From: Ingar Hals
Sent: Tue, 31 May 2022 05:08:41 +0000
To: Ingrid Raniseth
Cc: Hogne Nygård; Andreas Knarvik Kolås
Subject: VS: Fv 564 Fløksand Vikebø
Attachments: SV: Fv 564 Fløksand Vikebø

Emne: Fv 564 Fløksand Vikebø

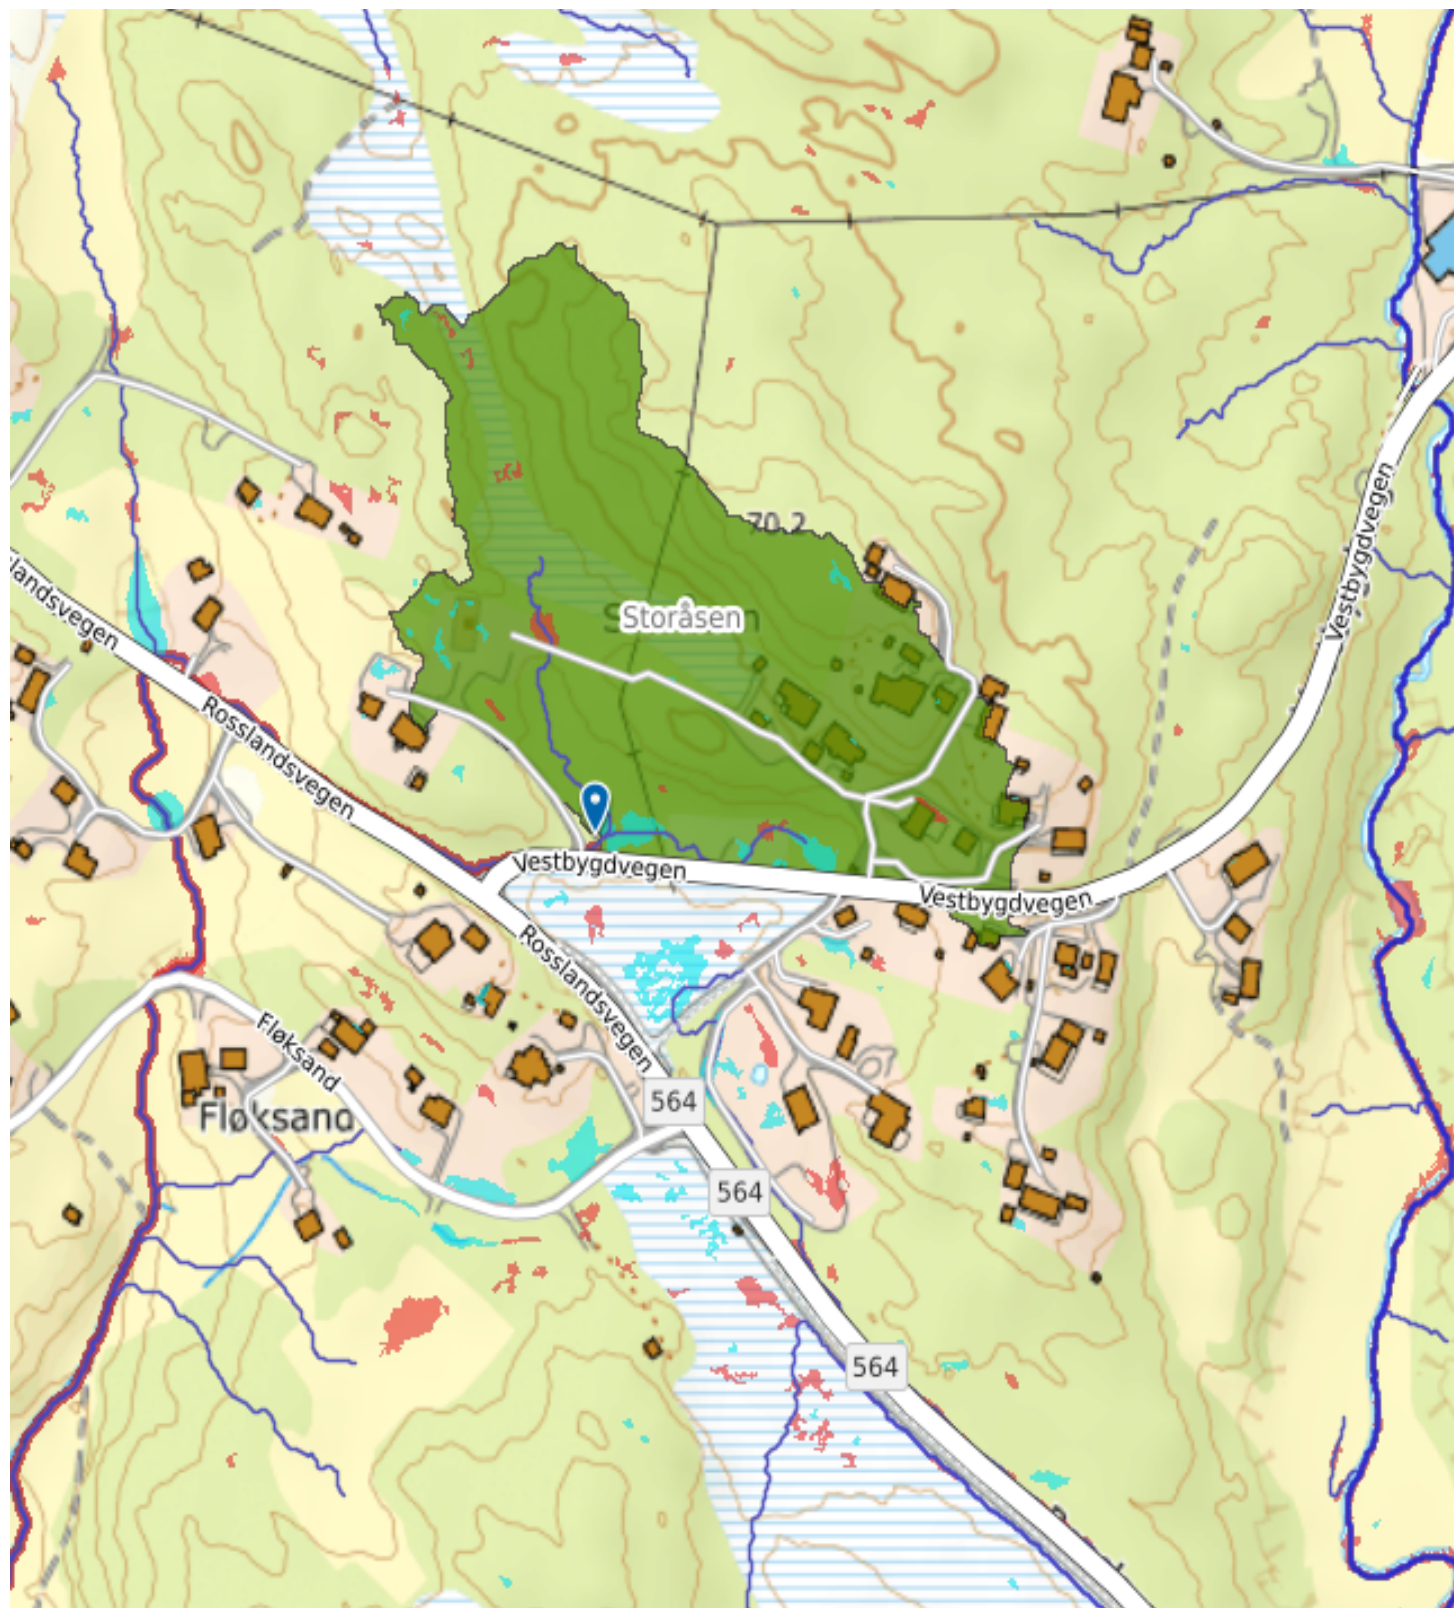
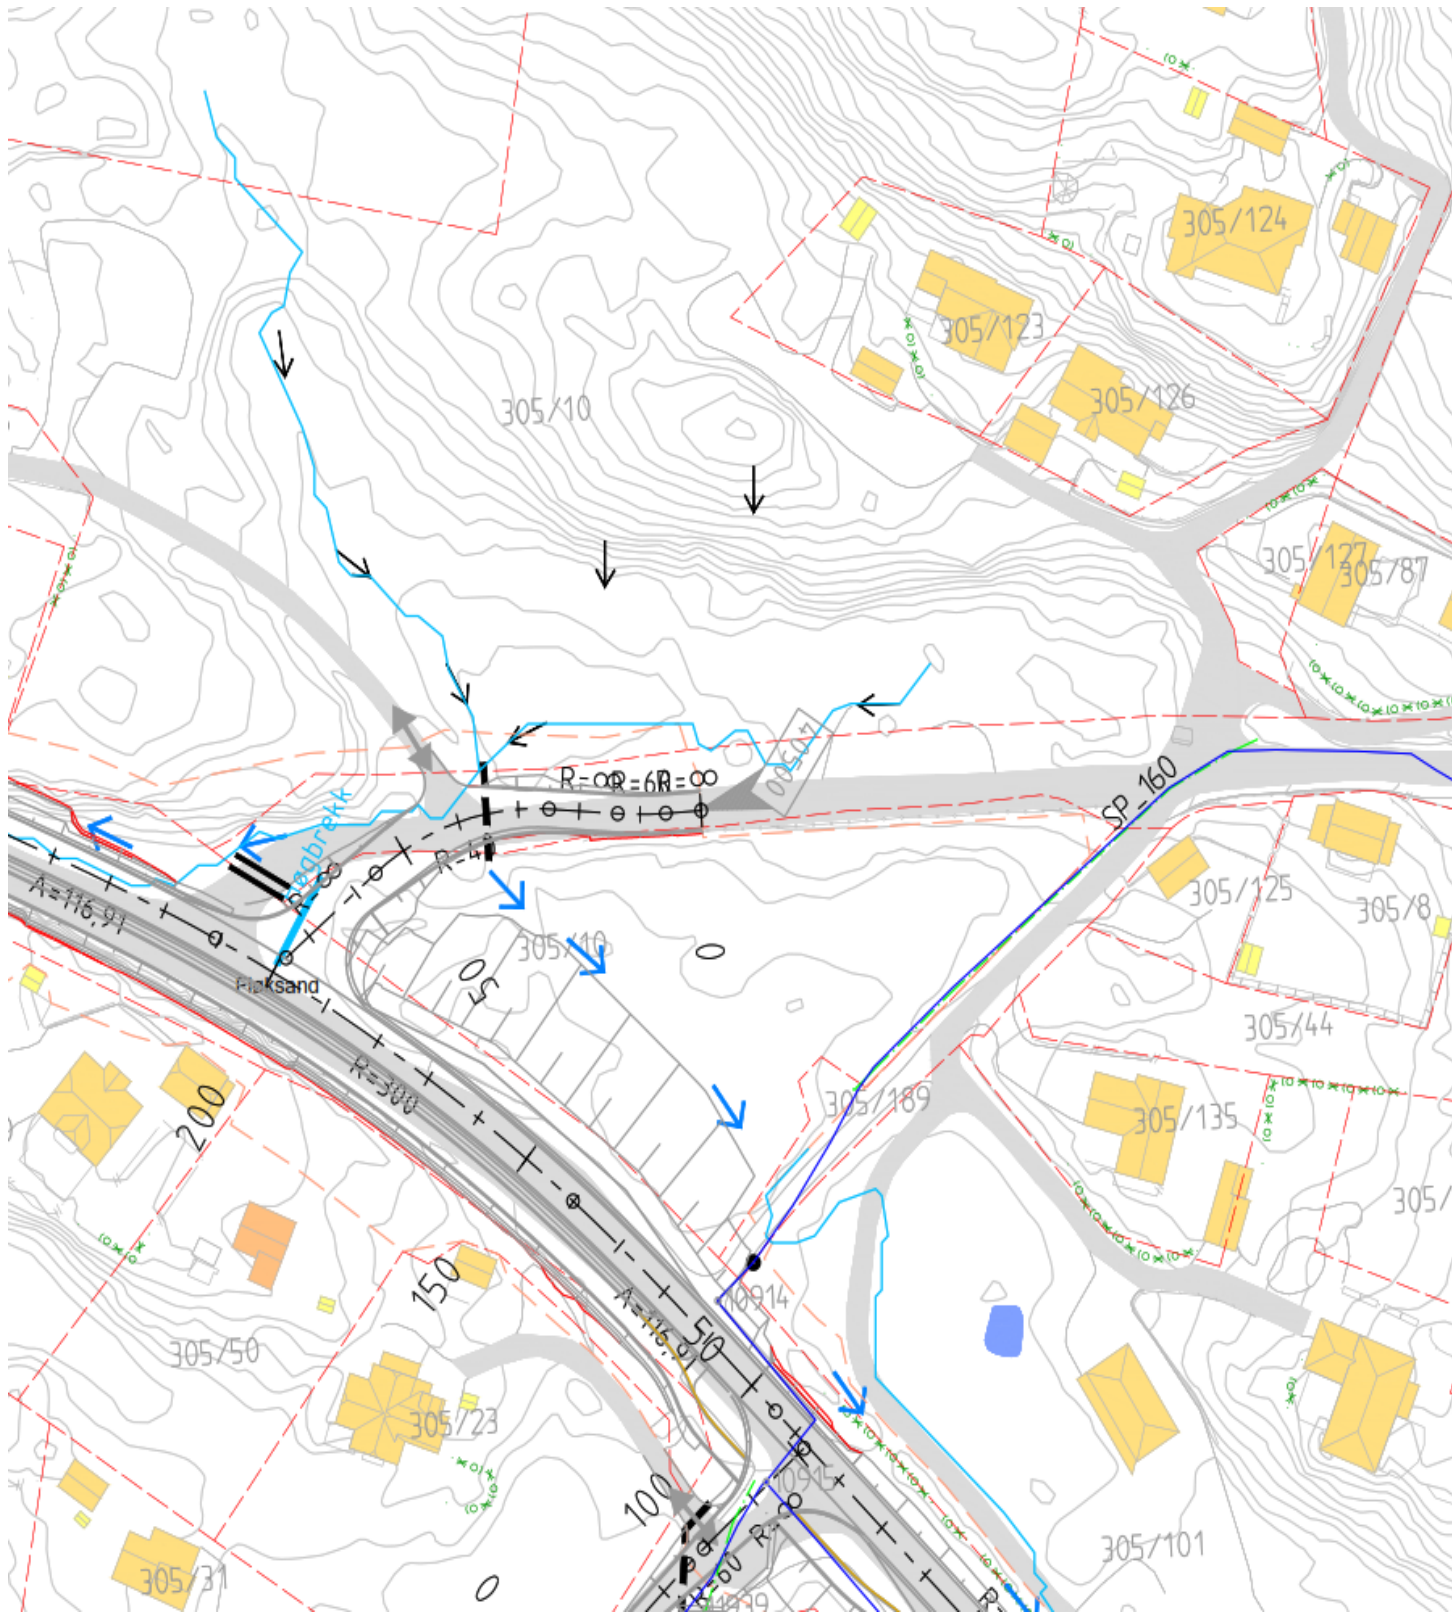
Raud sirkel er det ekstra nedbørsfeltet vi tilføre kulverten etter utbygging av A2. Dette er eit område på 4.10 ha. Det grønne feltet, er dagens nedbørsfeltet som tilfører vatn til kulverten idag (5,5 km²). Antar det er snakk om 1% eller mindre auke.

Notatet du henviser til Ingar, viser nedbørsfeltet ned til der det er kvikkleire i dag. Men heile det området vil ikkje påverke kulverten.

Her er betre bilde av nedbørsfeltet som vil tilføres kulverten:

Bjørnar Fløysand har ringt Asplan Viak, så de har og gjort nokre enkle vurderingar.
Jf denne eposten stadfester det at flaum ikkje skal vere noko problem.

Vi har aldri hatt tankar om å gjere noko med demningen nedstraums kulvert (om denne i vedlegg), og vurderingane om flaum viser at det heller ikkje er nødvendig.
Om ein av andre omsyn (fisk, flaum på jorder lengre opp) ønskjer å gjere noko med demninga er det truleg mogleg.
